## 改善箇所説明図

### 【改善対象部位】

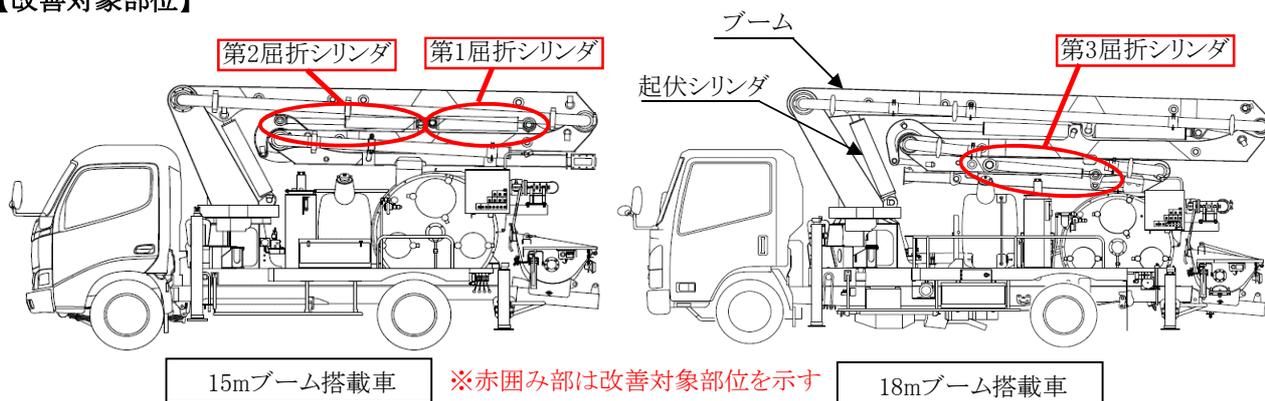
コンクリート作業車のブームを作動させる油圧シリンダにおいて、シリンダチューブに溶接されている逆止弁取付台座の設計が不適切なため、台座の溶接部に過大な力が加わり亀裂が生じることがある。そのため、そのまま使用し続けると作動油が漏れ、ブームを用いた作業を継続できなくなるおそれがある。

全車両の内、①15mブーム搭載車は第1・第2屈折部、②18mブーム搭載車は第3屈折部の油圧シリンダを対策型シリンダに交換する。
